**Gmina
Zakroczym**

**FIRMA USŁUGOWA
Marek Żelichowski**

AUDYT SKŁADOWISKA ODPADÓW INNYCH NIŻ NIEBEZPIECZNE I OBOJĘTNE W ZAKROCZYMIU

GRUDZIEŃ 2025

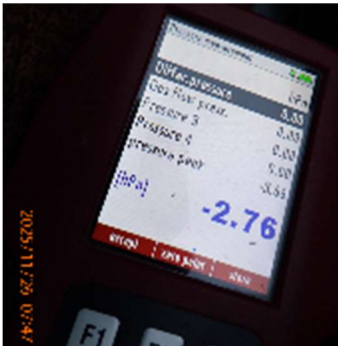
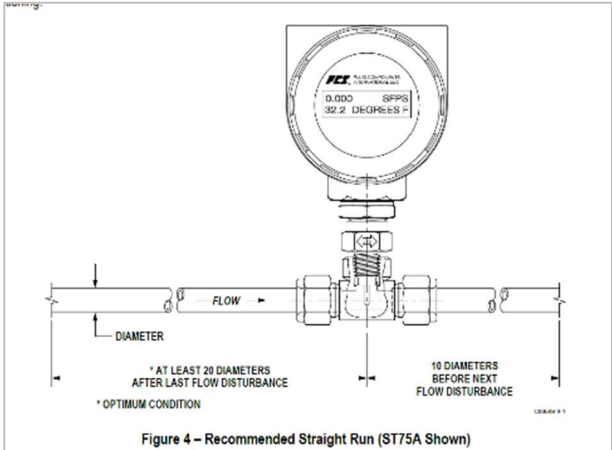
34	Przepływomierz wskazuje strumień gazu 242 m ³ /h	Ssawa pracuje na prawie maksymalnym przepływie (250 m³/h) – zakładając prawidłowe wskazania przepływomierza. Brak rezerwy umożliwiającej elastyczność regulacji systemu, potwierdzona przez PG INWEST sp. z o.o. PG INWEST sp. z o.o. zamówił drugą ssawę umożliwiającą pozyskiwanie większego strumienia gazu. Wymagana będzie przeróbka orurowania MPR. Przewidywana dostawa ssawy do 3 miesięcy (I kwartał 2026 r.)

Rysunek 3 Wykres prognozy produkcji biogazu po kalibracji modelu

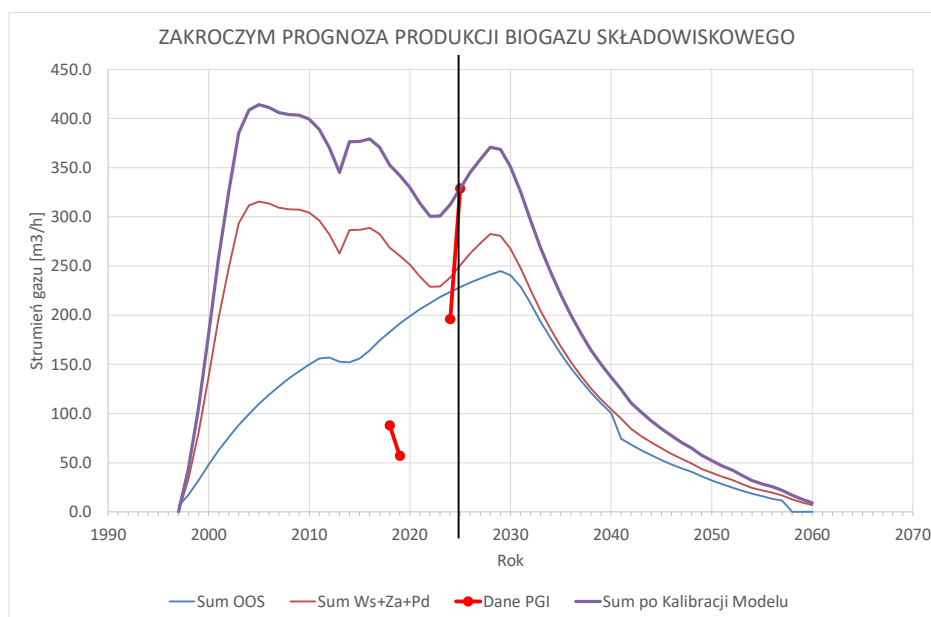
Bazując na aktualnych danych chwilowych, model nie doszacowuje ilość generowanego gazu na około 30%.

Przy obecnym stanie składowiska i systemu odgazowania, na podstawie praktycznego doświadczenia sprawność systemu można by oszacować na około 60%. „Kalibracja” modelu teoretycznego wskazuje

na potencjał zwiększenia efektywności odzysku gazu w granicach 20-30%, co mogłoby się przyczynić do zwiększenia odzysku energii z gazu oraz zmniejszeniu ryzyka incydentów odorowych.

Fot. 3 Studzienka Z10 na składowisku odpadów innych niż niebezpieczne i obojętne w m. Zakroczym

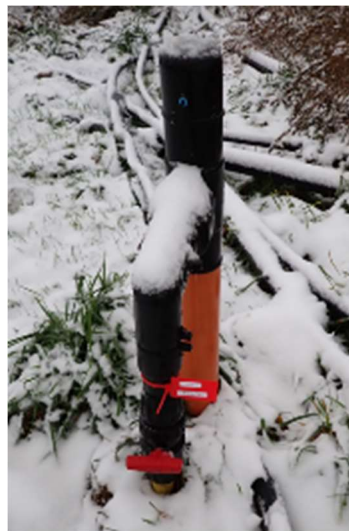
Fot.1 i Rysunek 5 poniżej przedstawiają informacje kwestionowane w powyższej tabeli.

Fot. 3 Fotografie studni monitoringowych (26.11.2025)

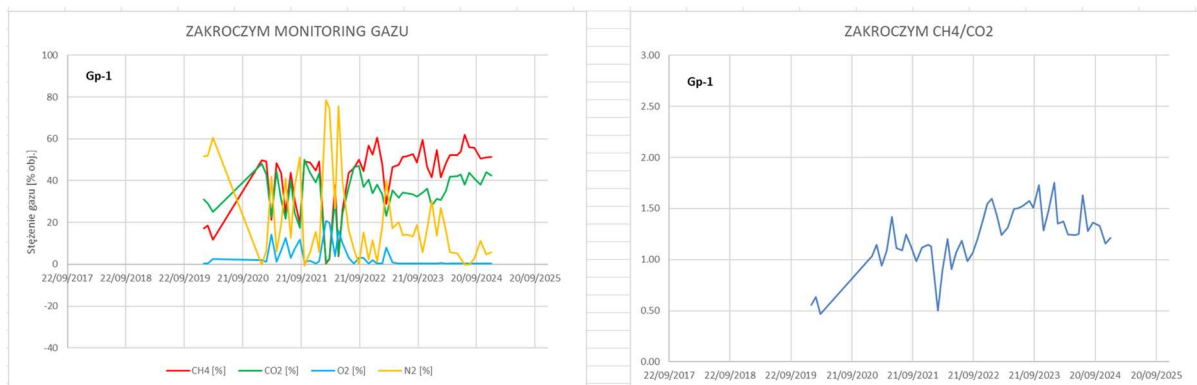
Z3 (SGS Z8)

Z2 (SGS Z10)

Z1 (SGS Z3)

Rysunek 20 Schemat podłączenia studni gazowych i orientacyjnych przebiegów gazociągów

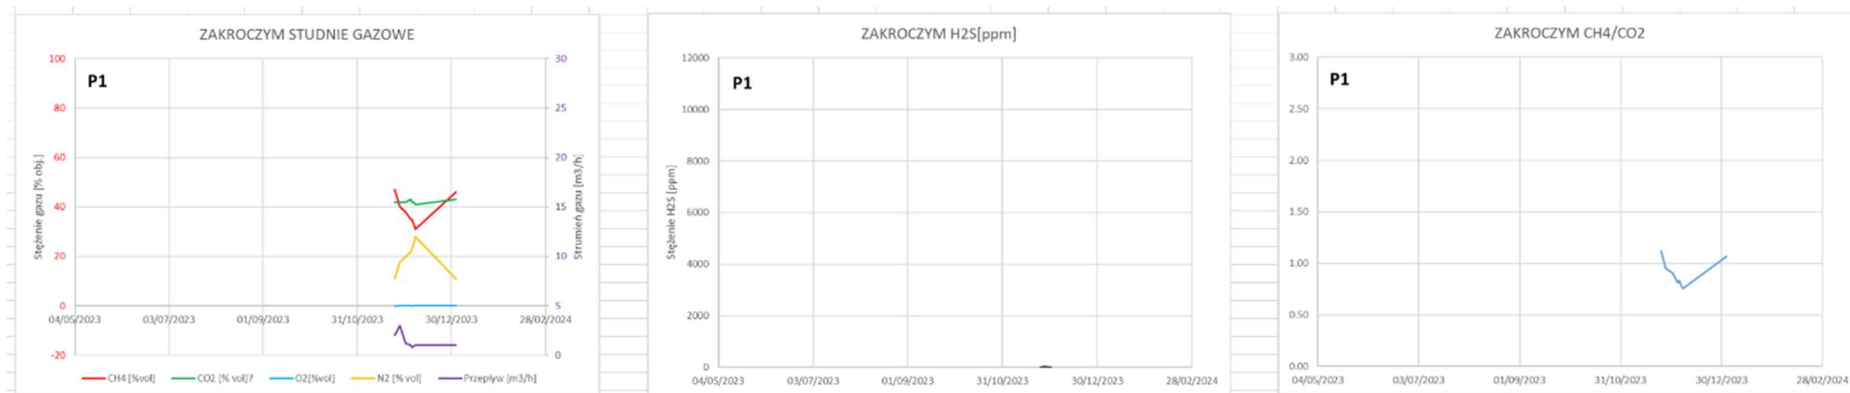
14. Schemat systemu odgazowania (Rysunek 20) powinien być aktualizowany w miarę postępu robót i rozbudowy instalacji. Zaleca się włączenie go do opracowania strategii odgazowania, aby uzyskać optymalne pokrycie składowiska studniami gazowymi.

Tabela 2 – pkt 70	3. Lokalizacja studni odgazowujących		1 Rysunki nie odzwierciedlają lokalizacji i oznakowań studni gazowych. Przedstawiają jedynie nieoznakowanie punkty (niektóre studnie) i przebiegi gazociągów. 2 Schemat dostarczony w trakcie audytu jest dobrym zapoczątkowaniem ewidencji infrastruktury.	Uaktualnić projekt lub opracować projekt zamienny, w szczególności obejmujący system odgazowania.
